**СОВЕТ ДЕПУТАТОВ
муниципального округа
ГАГАРИНСКИЙ**

РЕШЕНИЕ

О направлении в Департамент культурного наследия города Москвы замечаний в рамках общественного обсуждения Акта ГИКЭ проектной документации "Приспособление для современного использования ОКН федерального значения "Дача Дмитриева-Мамонова - Парк, XVIII-XIX вв." и ОКН регионального значения "Усадьба "Дмитриева-Мамонова"

Замечания в рамках общественного обсуждения Акта ГИКЭ проектной документации "Приспособление для современного использования ОКН федерального значения "Дача Дмитриева-Мамонова - Парк, XVIII-XIX вв." и ОКН регионального значения "Усадьба "Дмитриева-Мамонова"

*Фото опор
освещения на
территории ОКН*

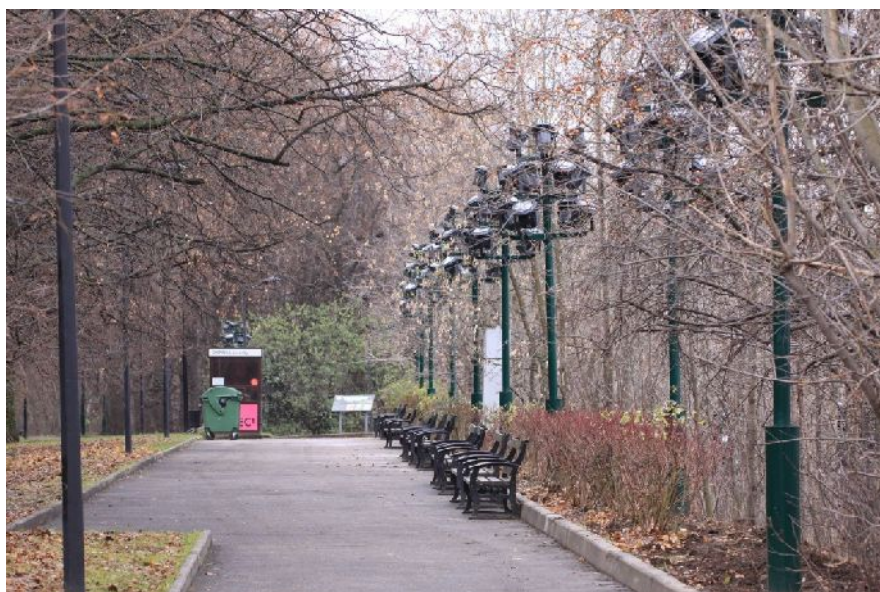
При этом работы по укладке электрических кабелей и установке опор освещения на территории рассматриваемых ОКН уже произведены без требуемых согласований, т.е. с нарушением законодательства в области охраны объектов культурного наследия и природоохранного законодательства. Акт ГИКЭ, в сущности, оценивает не намечаемую деятельность, а фактически произведенные работы.
